S.S. n.21 "della Maddalena"
Variante agli abitati di Demonte, Aisone e Vinadio
Lotto 1. Variante di Demonte

INTEGRAZIONI (ID VIP 4107)

RICHIESTA MIBAC PROT. 19834-P DEL 23/07/2018

Risposta punto n. 9. Nota illustrativa

Figura 1 - Sistemazione definitiva imbocco ovest Galleria Demonte (estratto elab. T00GA01OSTDI06A allegato al progetto definitivo)

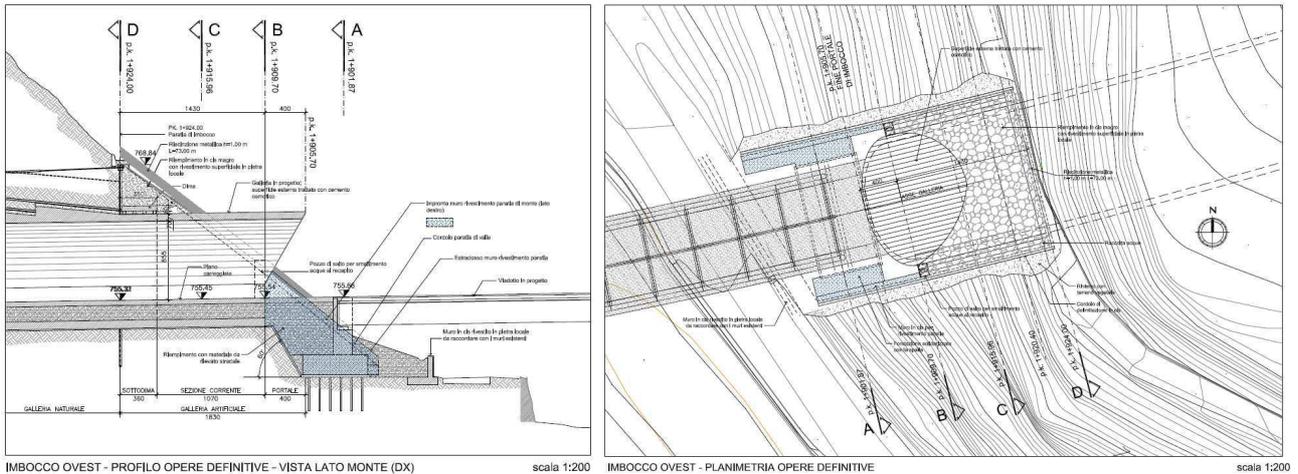
a) elementi di protezione superiore e laterale degli imbocchi est e ovest della galleria (opere in aree sottoposte a tutela paesaggistica ai sensi dell'art. 142, comma 1 lettera g) del D. Lgs. 42/2004 e s.m.i.), per i quali si ritiene necessaria una migliore integrazione materica e cromatica nel contesto di intervento

Rispetto a quanto già proposto nel progetto definitivo, alla luce delle soluzioni adottate in fase di scavo ed in fase di successivo ricoprimento, è stato individuato, quale elemento sul quale intervenire in modo migliorativo, la *dima di imbocco* posta su ambi i lati della galleria e all'uscita del cunicolo di esodo.

Come è infatti possibile vedere negli stralci che seguono, al termine degli scavi, è previsto il totale ricoprimento degli imbocchi con la sola eccezione della dima di imbocco in cls, la quale è stata inserita per motivi di sicurezza (caduta massi).

In ottemperanza alla richiesta, si prevede il ricoprimento delle dime in cls mediante la specie arbustiva, liana sempreverde Hedera helix.

La specie verrà piantumata sfruttando il cuneo di terreno antistante la canaletta in cls per la raccolta delle acque, previa stesa e fissaggio sulla dima di rete elettrosaldata zincata.

Figura 6 – Esempio di barriera commerciale in legno e acciaio, H2 bordo ponte

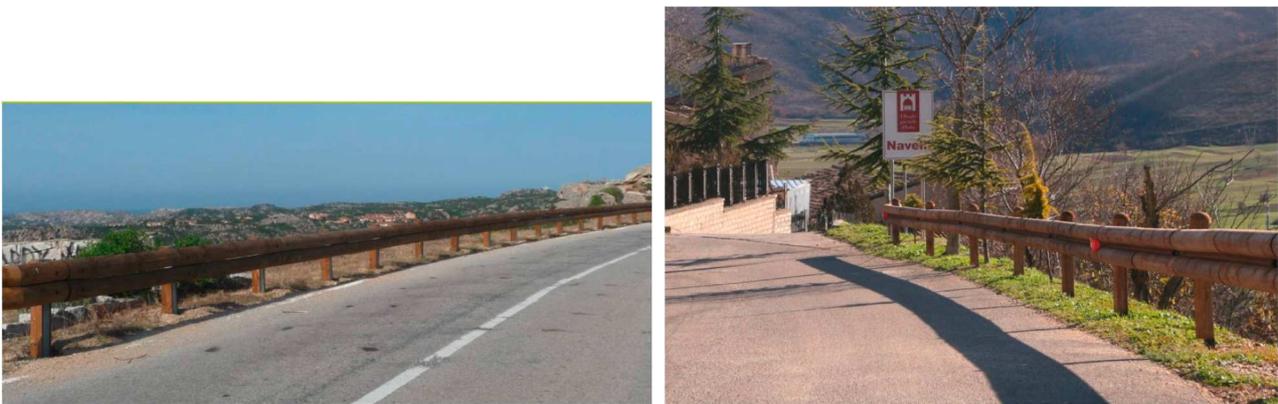
b) barriere di protezione stradale della parte in rilevato, di forte impatto visivo, che potrebbero essere realizzate con barriere in legno/acciaio al fine di mitigarne la visibilità (soluzioni analoghe ampiamente diffuse in ambito di territori montani)

In ottemperanza alla prescrizione formulata saranno adottate barriere di sicurezza in legno e acciaio per le quali, non essendo previste nel parco barriere Anas, si dovrà fare riferimento a dispositivi da reperire sul mercato, da individuare mediante indicazione delle caratteristiche prestazionali di equivalenza, in modo che si possa installare qualsiasi dispositivo soddisfi i requisiti richiesti, sia prestazionali che in riferimento al materiale di costruzione.

Occorrerà quindi installare barriere in legno e acciaio di classe H1 (in via preferenziale) o H2 per il bordo laterale e H2 per la destinazione bordo ponte, di larghezza massima 50 cm, aventi le seguenti caratteristiche prestazionali salienti, da riscontrarsi dalle prove al vero che devono essere effettuate con il vuoto a tergo:

- con riferimento alla prova con veicolo leggero - indice di severità dell'accelerazione – ASI max B;
- con riferimento alla prova con veicolo pesante - larghezza di lavoro massima del dispositivo: <1.7 m (W5).

Figura 7 – Vista della rotatoria ovest con ripresa dalla strada comunale dei Perdioni (particolare fotosimulazione cod T011A02AMBFO01A)

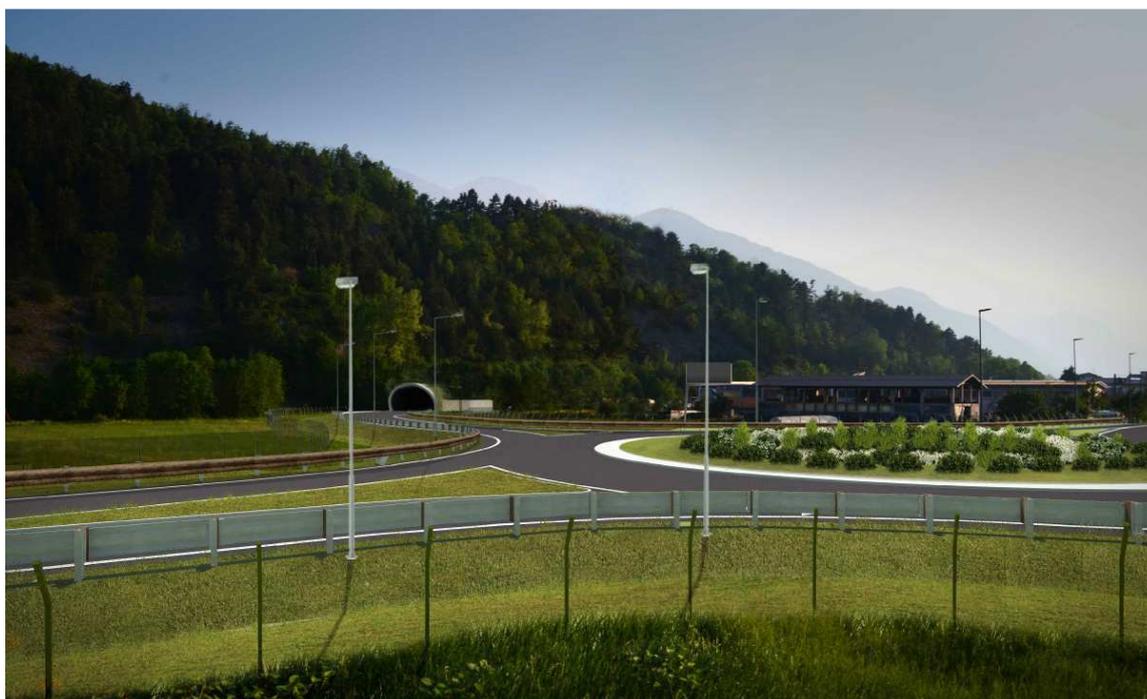
c) impianto di illuminazione della sede stradale, in relazione al potenziale forte impatto visivo

In risposta alla richiesta, si specifica che il progetto presentato prevede l'impianto di illuminazione, oltre che in galleria, in corrispondenza delle sole due intersezioni a rotatoria.

Come è possibile osservare nelle fotosimulazioni allegate alla presente trasmissione, di cui si riporta di seguito uno stralcio (figure 8 e 9), data la ristretta localizzazione degli impianti di illuminazione e la tipologia di pali LED adottati, nonché le visuali da cui le opere sono visibili e percepibili, l'impatto visivo generato dagli impianti di illuminazione non risulta significativo.
